京大 KUCA ヒアリング資料 1

京都大学臨界実験装置 (KUCA)

設置変更承認申請について

実験物の異常等による反応度の付加

第 10-2-9 図 実験物の異常による反応度の付加 (ケース A)

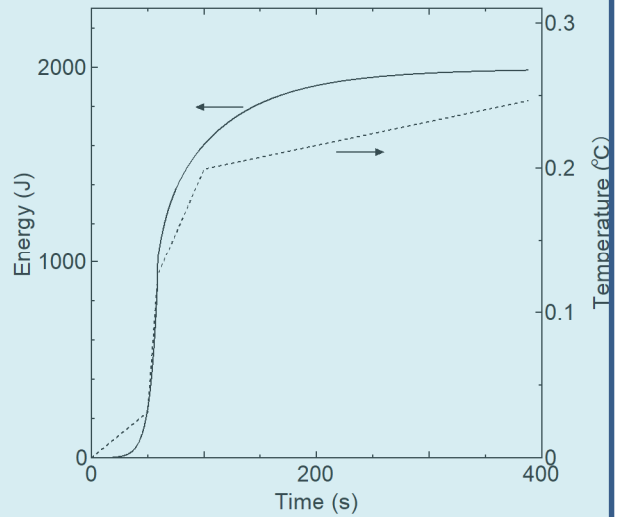
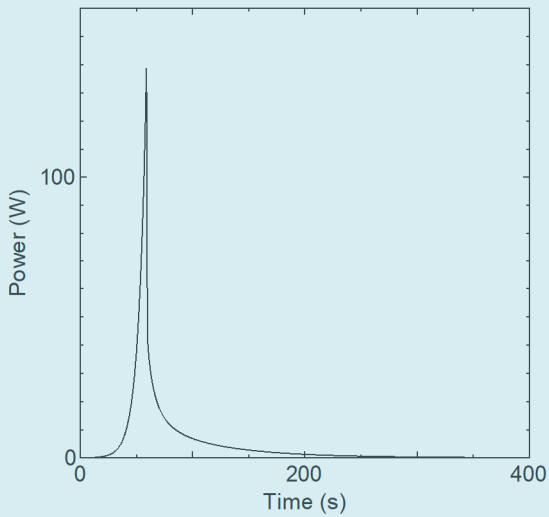
解析結果を第10-2-11表及び第10-2-12表に示す。固体減速炉心で最も燃料温度が高くなるのはL5.5P-30炉心で、初期温度を25°Cとしたとき、燃料温度上昇は約0.44°Cである。出力及び温度変化を第10-2-9図に示す。軽水減速炉心で最も燃料温度が高くなるのはC45G(2H₂O)4列炉心で、燃料温度上昇は約0.07°Cである。出力及び温度変化を第10-2-10図に示す。両炉心ともに、減速材の温度上昇量は、それ以下の値となるため、運転時の異常な過渡変化に対する判断基準を満足している。また、各パラメータの誤差を考慮したときの燃料温度上昇量の変化は、最大でも+20%以下であり、判断基準を満足している。

網掛け箇所は修正前（以下同じ）

第 10-2-9 図 実験物の異常による反応度の付加 (ケース A)

第 10-2-11 図 実験物の異常による反応度の付加 (ケース B)

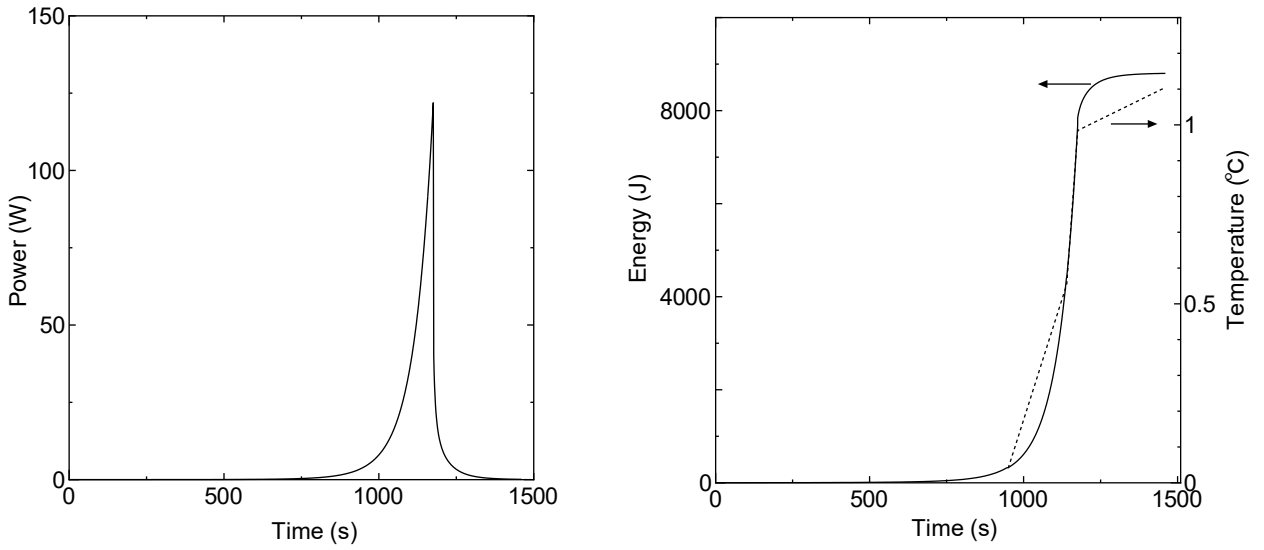
解析結果を第10-2-13表及び第10-2-14表に示す。固体減速炉心で最も燃料温度が高くなるのはL5.5P-30炉心で、初期温度を25°Cとしたとき、燃料温度上昇は約2.5°Cである。出力及び温度変化を第10-2-11図に示す。軽水減速炉心で最も燃料温度が高くなるのはC45G(2H₂O)4列炉心で、燃料温度上昇は約0.54°Cである。出力及び温度変化を第10-2-12図に示す。両炉心ともに、減速材の温度上昇量は、それ以下の値となるため、運転時の異常な過渡変化に対する判断基準を満足している。また、各パラメータの誤差を考慮したときの燃料温度上昇量の変化は、最
